Keuringsverslag van een elektrische laagspanning- en zeer lage spanningsinstallatie

NIET CONFORM

Datum keuring: 17/06/2022

Straatnaam Emile Wautersstraat
Huisnummer 109
Busnummer
Postcode 1020
Gemeente Laken
Land België

Afbeelding schakel- en verdeelbord:

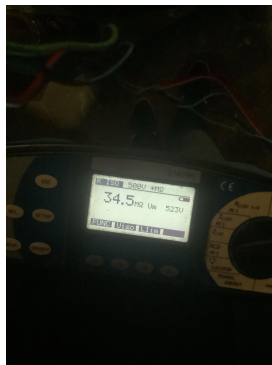
I5.05 De deur en/of afschermplaat van het schakelbord dient (terug)geplaatst worden. Aanraking van onder spanning staande delen mogelijk. (Boek 1 Afdeling 5.1.4. en 5.3.5.1.A. en 4.2.2.3.)

I5.09 De genaakbare, naakte onder spanning staande delen zijn onvoldoende afgeschermd. (Boek 1 Afdeling 5.1.4. en 4.2.2.3.)
